DIFFÉRENCES VISUELLES SUR LES GALETS-TENDEURS VW

INFORMATION TECHNIQUE N° 1024

Image 1: Revêtement amélioré de la surface de contact - ici exemple parfait avec la référence RUVILLE 55736

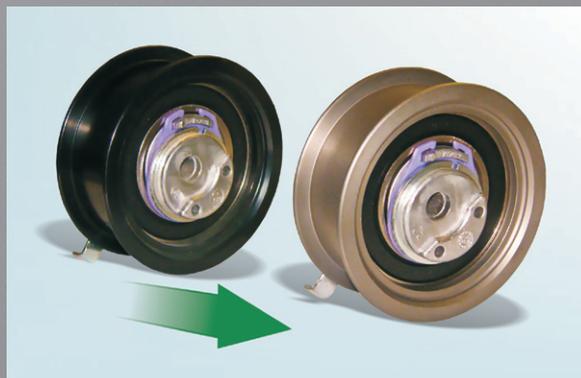
Dans le cadre du développement continu de nos produits, nous avons procédé à une modification du revêtement des surfaces de contact des galets-tendeurs énumérés ici. La nouvelle surface présente une meilleure résistance que la précédente.

Pendant la phase de transition, il est possible de rencontrer indifféremment les deux variantes. Les deux variantes respectent les spécifications techniques et peuvent être utilisées sans restriction.
